SS 189 e SS 121

ITINERARIO PALERMO - AGRIGENTO

Lavori di ammodernamento del tratto Palermo - Lercara Friddi, lotto funzionale dal km 14,4 (km 0,0 del lotto 2) compreso il tratto di raccordo della rotatoria Bolognetta, al km 48,0 (km 33,6 del lotto 2 - svincolo Manganaro incluso), compresi i raccordi con le attuali S.S. n. 189 e S.S. n. 121

Report riepilogativo delle Modifiche Tecniche inserite in PV1

STRALCIO PLANIMETRICO

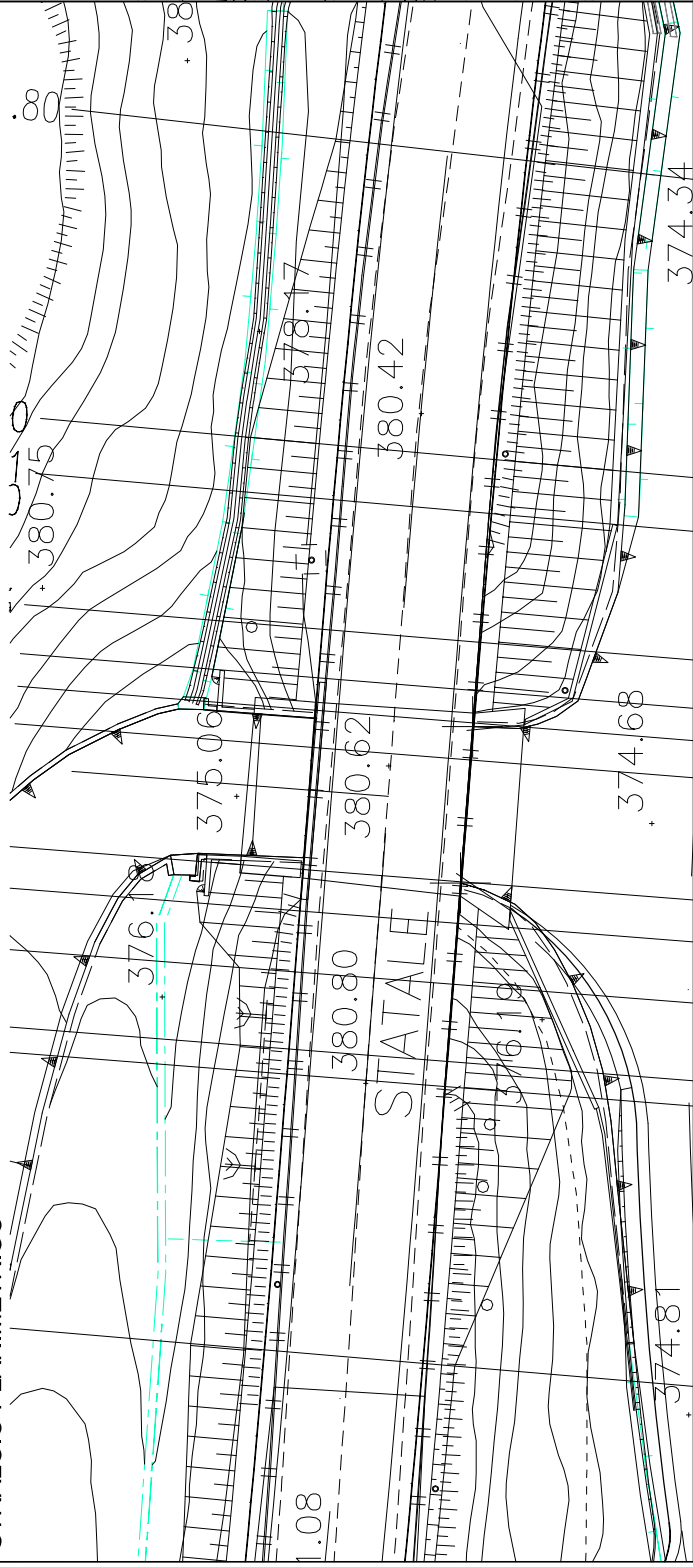
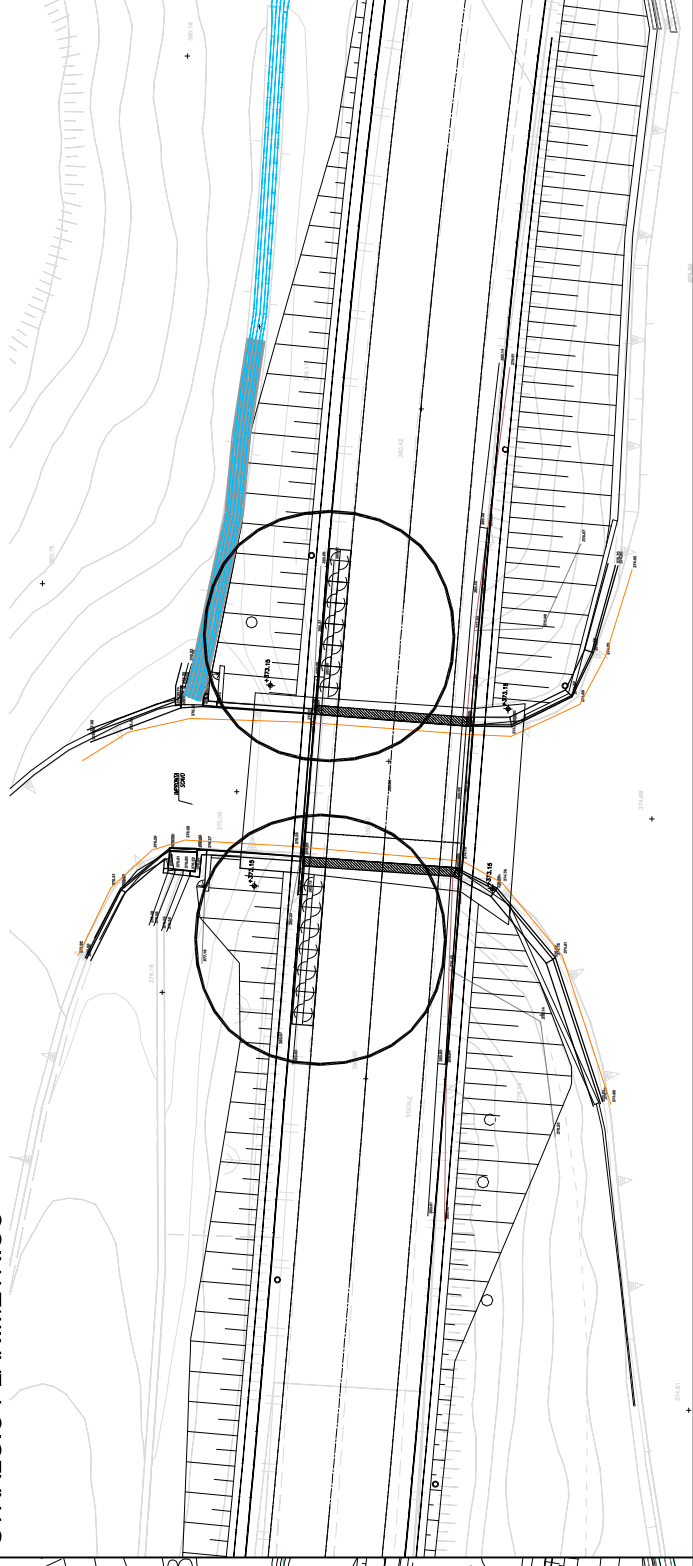
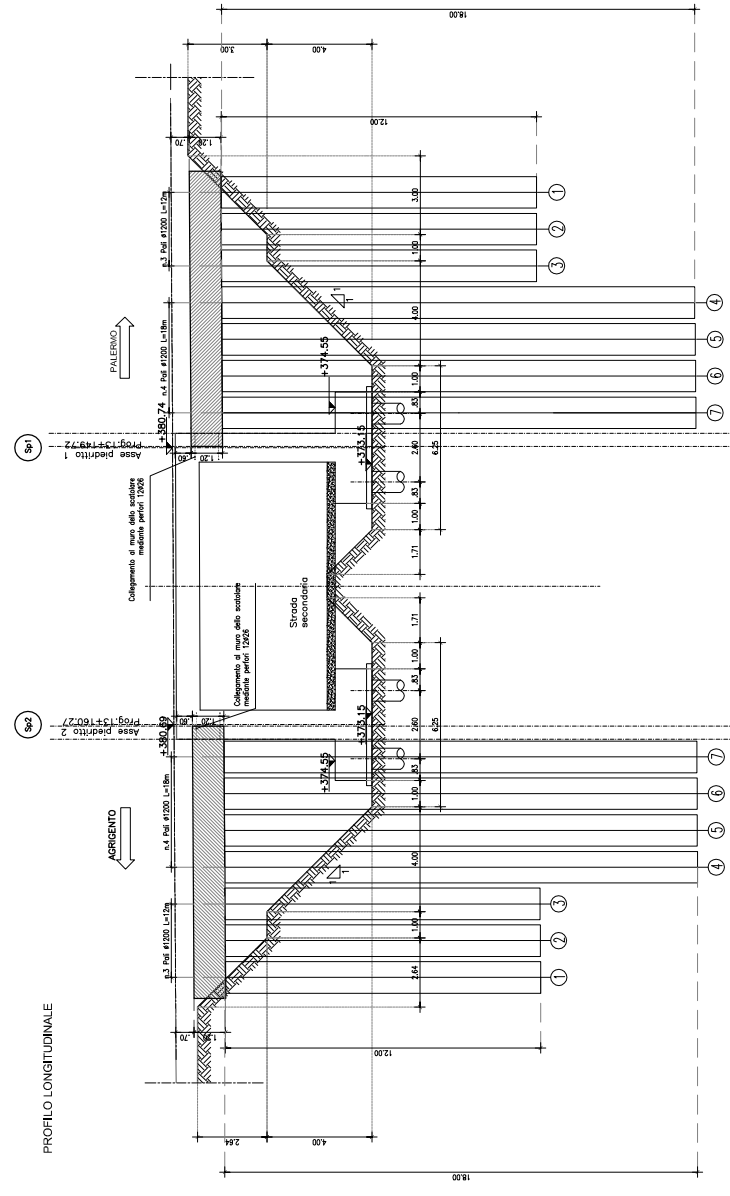
OGGETTO: La modifica tecnica n. 123 ha per oggetto la realizzazione di una paratia di pali provvisoria (OS102), necessaria per sostenere, in via provvisoria, il rilevato stradale dell'attuale S.S.121 e consentire l'esecuzione, con il traffico in esercizio, delle opere previste in progetto per l'allargamento del sottovia esistente ST05.

STRALCIO PLANIMETRICO

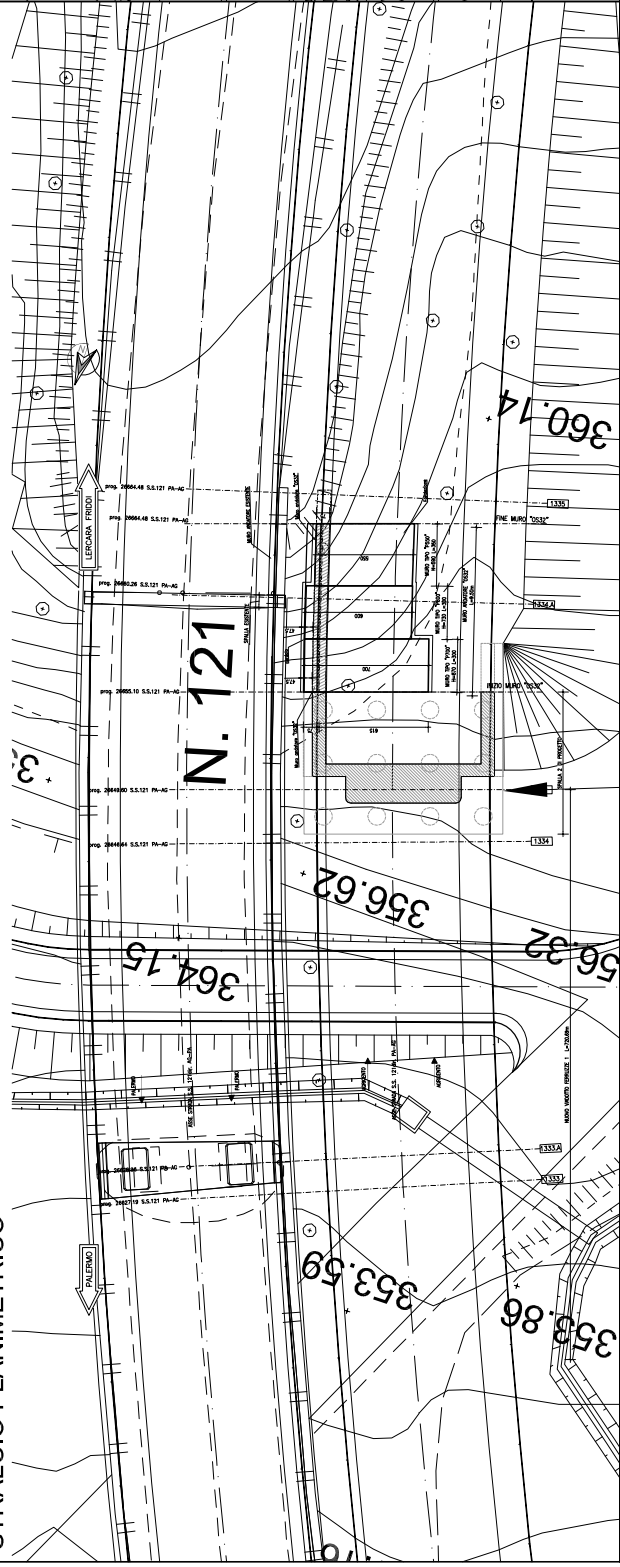
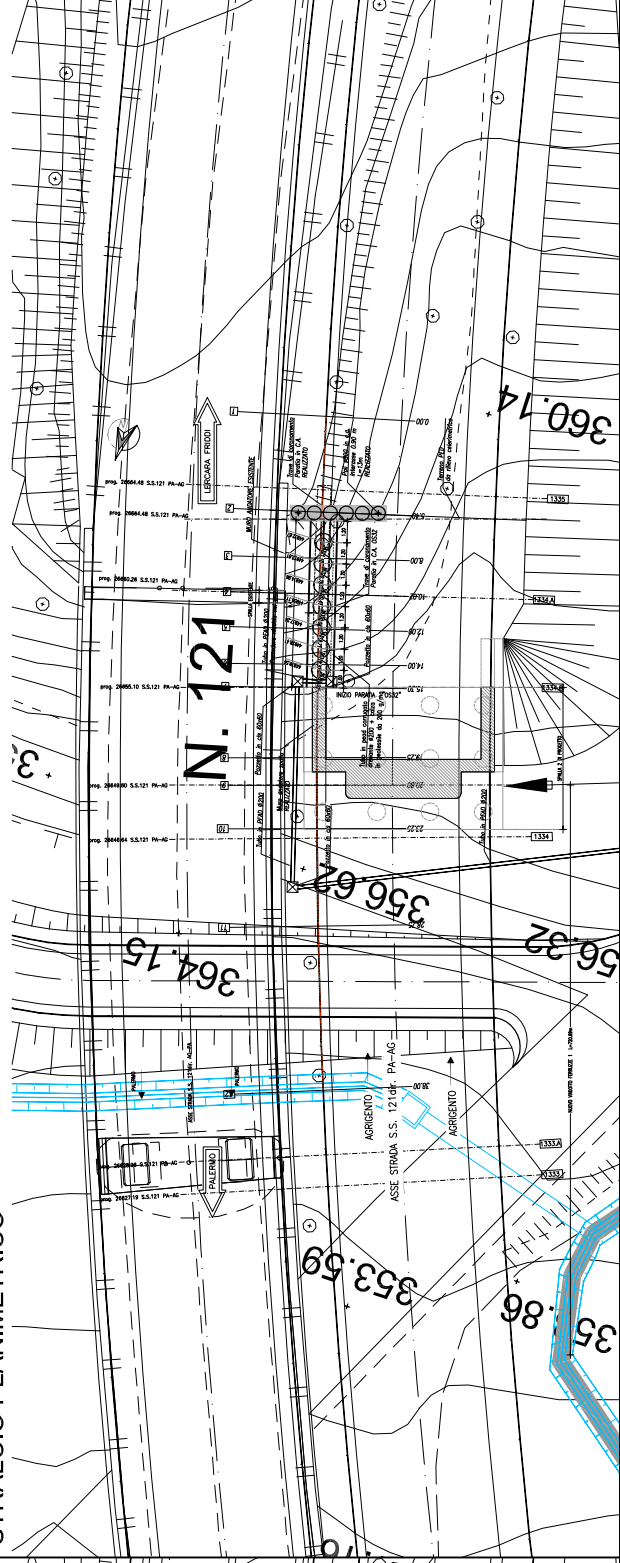
OGGETTO: La modifica tecnica n. 150 ha come oggetto le modifiche apportate al muro andatore della Spalla 2 del nuovo Viadotto Ferruzze (OS32). Le modifiche scaturiscono a seguito di sopralluoghi nella zona interessata, che hanno portato alla luce un mutamento dello stato dei luoghi rispetto all'originario scenario riscontrato in fase di redazione del Progetto Esecutivo.

Nel Progetto Esecutivo, l'opera in argomento, è costituita da un muro di sostegno in c.a., in prosecuzione della Spalla 2 del nuovo Viadotto Ferruzze, con fondazione diretta gradonata verso l'alto. La modifica tecnica in parola prevede, di contro, che l'OS32 sia costituita da una paratia di pali di diametro 800 mm e lunghezza 12 m, con muro in c.a. di altezza 4,70 m, direttamente attestato sul cordolo di testa della palificata, avente funzione di contenimento del rilevato stradale della nuova carreggiata in progetto.

SEZIONE TIPOLOGICA

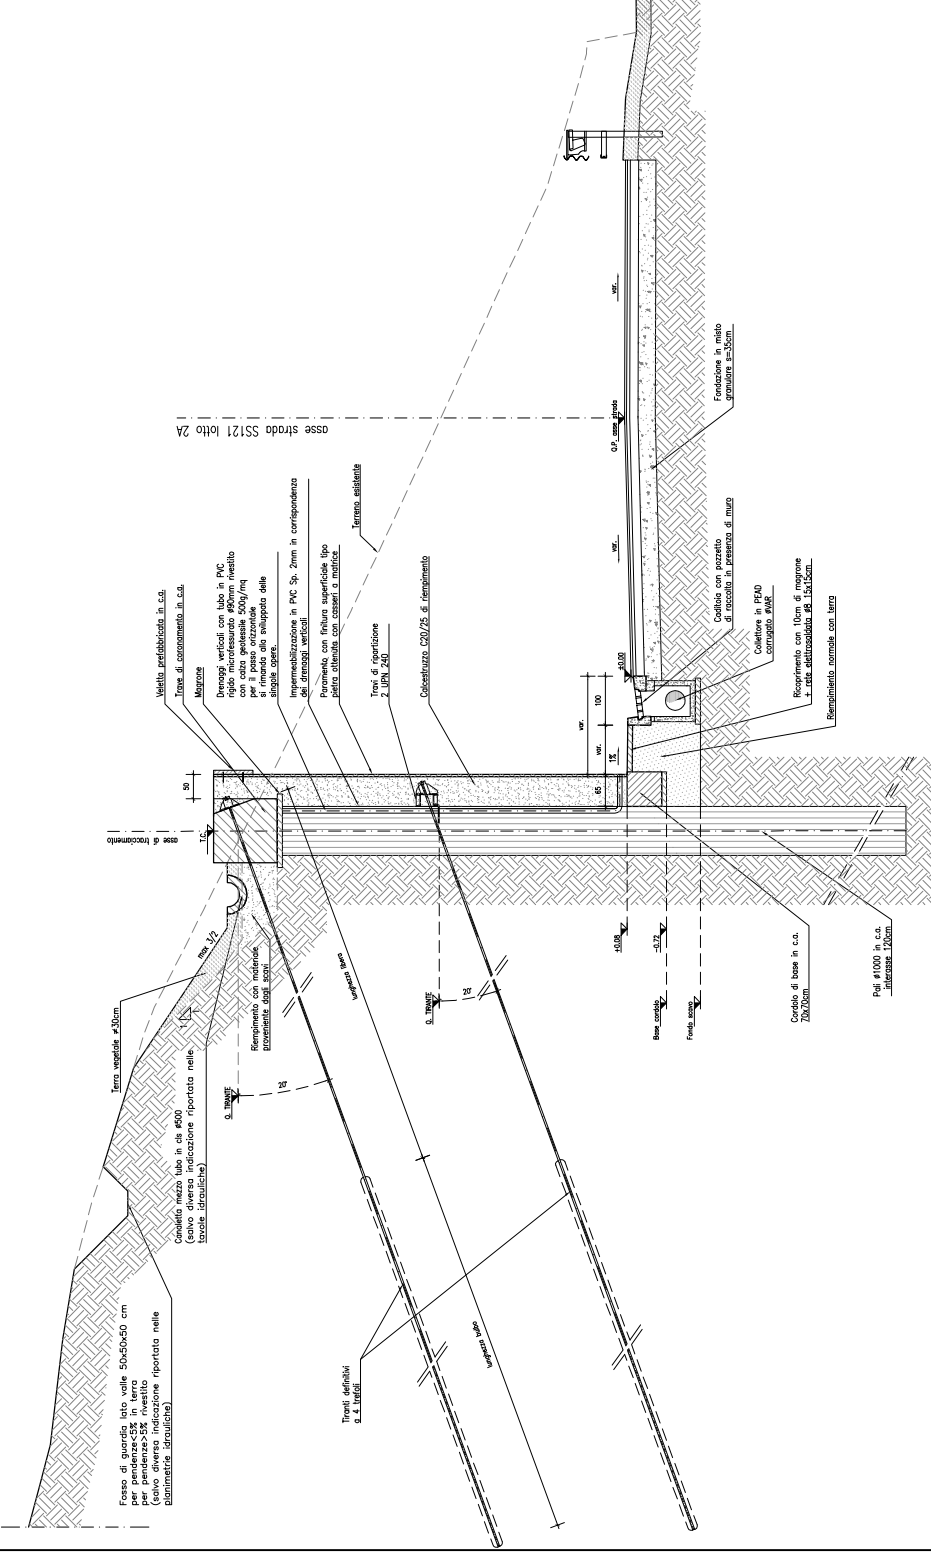
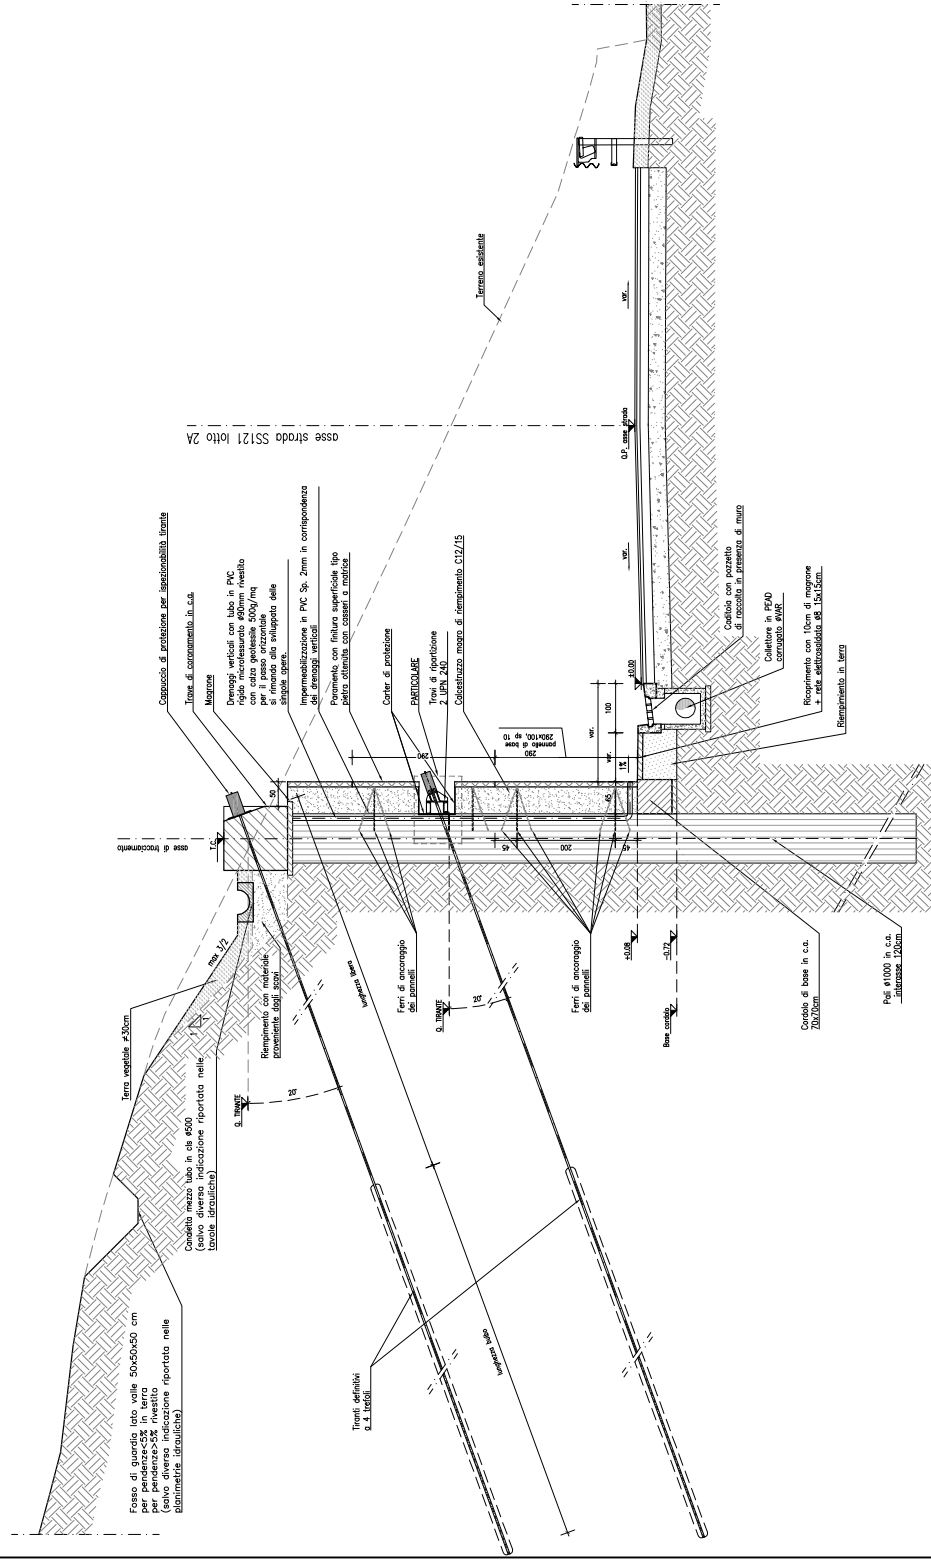
OGGETTO: La modifica tecnica n. 151 è stata proposta al fine di rivisitare l'intervento di finitura delle paratie di pali e micropali, previsto in Progetto Esecutivo, che prevede l'utilizzo di lastre di rivestimento con finitura a matrice.
La suddetta rivisitazione, oltre a modificare lo spessore delle lastre stesse, portandolo da 5 cm a 10 cm, recepisce anche le prescrizioni delle NTC 2008, che prevedono l'ispezionabilità dei tiranti di tipo permanente.
